Ministero dell' Ambiente e della Sicurezza Energetica

Parere n. 575 del 22 maggio 2024

| Progetto: | <p style="text-align: center;"><i>Parere tecnico</i></p> <p>Lavori di approfondimento del canale di accesso e del bacino di evoluzione del porto di Monfalcone: quota di progetto -12.50 m s.l.m.m. D.M. 167/2015. Richiesta di stralcio condizione ambientale n. A) 17</p> <p style="text-align: center;">ID_VIP_11315</p> |

Figura 9 - Risultati del modello acustico previsionale ottenuti nello scenario di 5 macchine operatrici in funzione (3 escavatori, 2 camion), che si muovono in un'area ad una distanza di almeno 100 m. dall'area ZPS. Nell'inset è riportata la simulazione del modello in assenza di barriera mobile

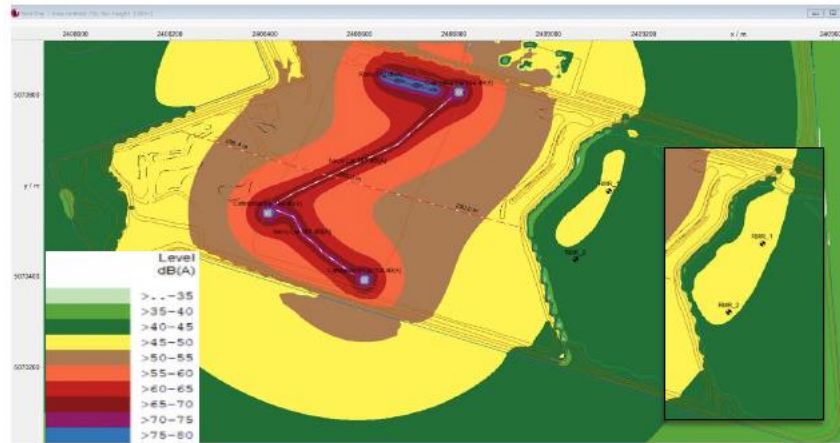
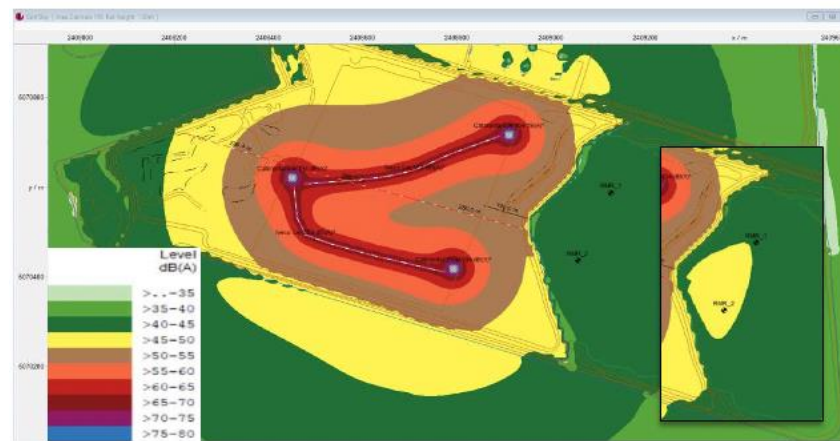
Modello acustico previsionale: Al fine di valutare i potenziali impatti prodotti dalle lavorazioni, nonché l'efficacia delle misure di mitigazione previste, il Proponente ha predisposto un modello acustico previsionale, che ha stimato i livelli di pressione sonora all'interno della ZPS in varie configurazioni di cantiere (vedi Figure 9, 10 e 11).

I risultati del modello hanno indicato che nella gran parte degli scenari i massimi livelli sonori raggiunti in area ZPS sono pari a 45-50 dB(A), compatibili con il limite di immissione diurno previsto per l'area di classe I (pari a 50 dB(A)), che il Piano Comunale di Classificazione Acustica (PCCA) di Monfalcone prevede di mantenere per l'area ZSC/ZPS. Inoltre la presenza della barriera mobile (che nel modello viene cautelativamente simulata alla quota +6,0 anziché +6,5 m s.l.m.m.) contribuisce significativamente all'attenuazione del rumore in area ZPS.

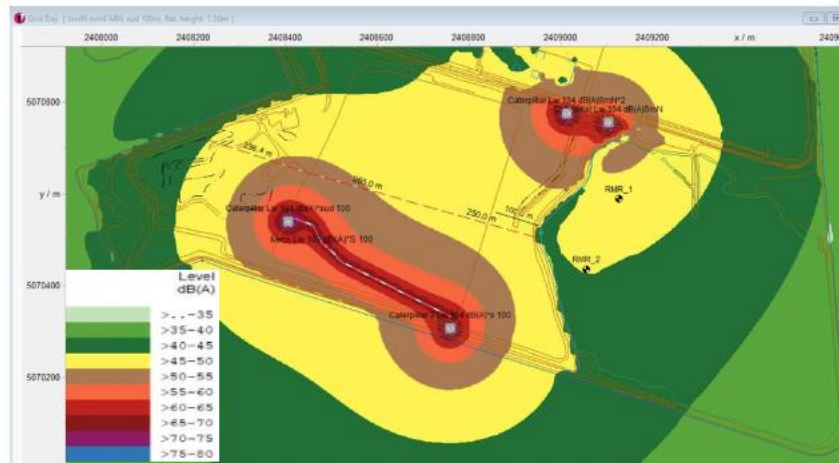
Nello scenario peggiore (Figura 11), ovvero quello in cui saranno condotti simultaneamente sia le attività di cantiere che quelli di bonifica (queste ultime condotte nell'areale posto all'estremità nord-orientale della cassa, più prossima alla ZPS), sono stati stimati valori leggermente più elevati, che in una piccola area all'interno del ZPS possono superare di poco i 50 db(A). Si sottolinea ad ogni modo come tale configurazione abbia una durata estremamente limitata nel tempo (le operazioni di bonifica nell'area avranno una durata inferiore ad una settimana); inoltre tali potenziali superamenti avverrebbero in prossimità di un'altra attività potenzialmente rumorosa, rappresentata dal limitrofo impianto di recupero rifiuti.
